Plan de Prévention des Risques d'inondation
14 communes du bassin versant de l'Ardèche
Commune de
Labegude

AVIS DES PERSONNES PUBLIQUES ASSOCIÉES

OBJET : PPRI – AVIS DU CONSEIL MUNICIPAL

Objet : Consultation sur le projet de plan de Prévention des Risques d'inondation sur la commune de Labégude

Code du repère : **LABG_S03_1992**

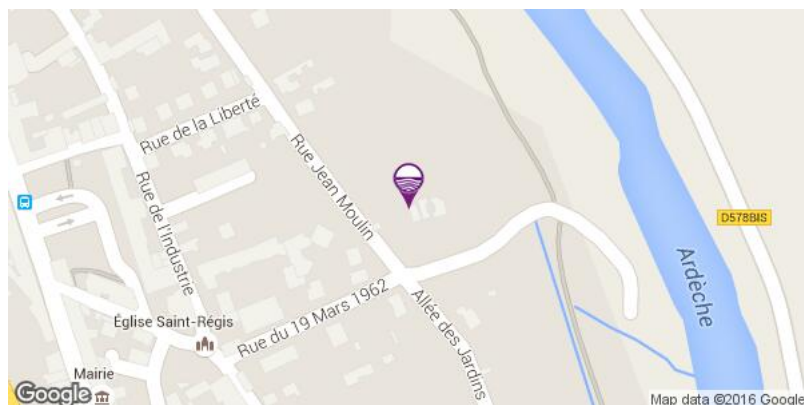
- dans les annexes du rapport de présentation, il manque un repère qui a été posé pour la crue du 22/09/1890 (LABG_S02b_1992) sur le mur d'enceinte du stade municipal, ainsi que deux autres laisses de crues ou repères disparus, renseignés sur la plateforme nationale collaborative des sites et repères de crues, situés respectivement 9 Route Nationale et sous le Pont de Vals (codes ARD_LABG_S04_1992 et ARD_LABG_S05_1992).
